Dato: 21. maj 2025
Sagsb.: Michael Tranekjær Jensen
Sagsnr.: 25-007795
Dir.tlf.: 72368692
E-mail: micjn@holb.dk

Godkendelse efter vandløbsloven til restaurering af Tåstrup Å, st. 3364-4455

Figur 1. Oversigtskort visende projektstrækning (st. 3364-4455) i Tåstrup Å. Projektstrækningen forløber nord om St. Merløse by.

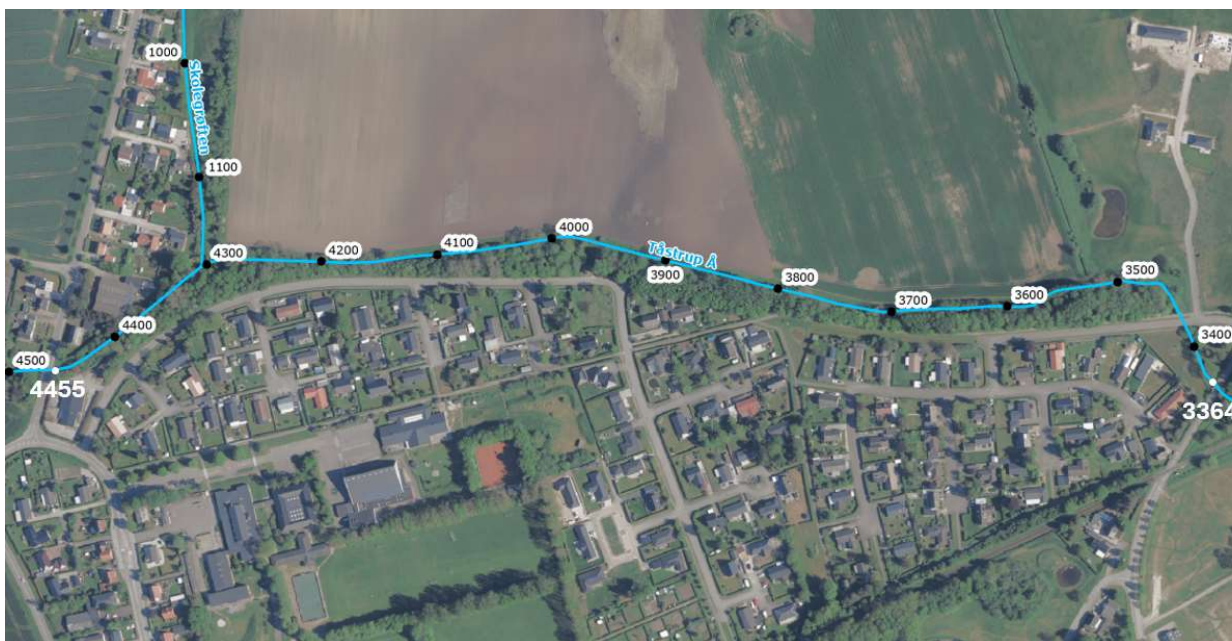
Holbæk Kommune har behandlet vandløbsrestaureringsprojekt på strækningen af det offentlige vandløb Tåstrup Å gennem St. Merløse by, som efter gældende vandløbsregulativ er stationeret fra st. 3364 til st. 4455, jf. figur 1.

Holbæk Kommune meddeler godkendelse til etablering af 6 gydestryg og udlægning af større sten for at skabe fysisk variation og faste skjulemuligheder for ørreder samt for at sikre brinkerne mod erosion i Tåstrup Å, st. 3364-4455. Gydestrygene etableres på strækningen, st. 3364-3957, i fuld bundbredde (ca. 2,5-3 m) på en 10 m lang strækning bestående af et 20 cm tykt lag gydegrus sammensat af 15 pct. singels (Ø32-80 mm) og 85 pct. nøddesten (Ø16-32mm) svarende til 36 m³ gydegrus. Gydestrygene placeres med en afstand så, at de ikke stuver på hinanden. Mellem gydestrygene udlægges større sten (Ø400-700 mm) spredt på strækningen. De største sten (Ø700 mm) udlægges langs brinkerne, mens de øvrige sten (Ø400-600 mm) udlægges i strømrønden. Der udlægges 1 sten pr. løbende meter bred svarende til ca. 50 m³ sten.

- Ansøger skal løbende føre tilsyn med anlægsarbejdet.
- Anlægsarbejdet skal være afsluttet senest 14 dage efter, det er påbegyndt.
- Gydestrygene skal etableres med afstand, så de ikke stuver på hinanden.

- Gydestrygene skal anlægges så der er et vandspejlsfald over strygene på ca. 5 ‰.
- Projektet må maksimalt give anledning til en vandspejlsstigning på 5 cm umiddelbart opstrøms gydestrygene.

- Der må ikke etableres gydestryg opstrøms vejbroen (st. 3515-3434) ved Åparken.
- Der skal tages hensyn til drænuddøb ved udlægning af sten således, at rørudløb ikke blokeres af sten eller sedimentationsforhold ændres ved, at der opstår strømlæ foran rørudløb, og sedimenttransport i vandløbet bevirker øget aflejring af sand på vandløbsbunden ved udløbene.

Det længst opstrøms gydestryg må ikke placeres længere opstrøms end ca. st. 3465, dvs. efter vejbroen ved Åparken, nærmere bestemt efter det skarpe sving, hvor Tåstrup Å forløber mod vest parallelt med Åparken/Åvej, jf. vilkår.
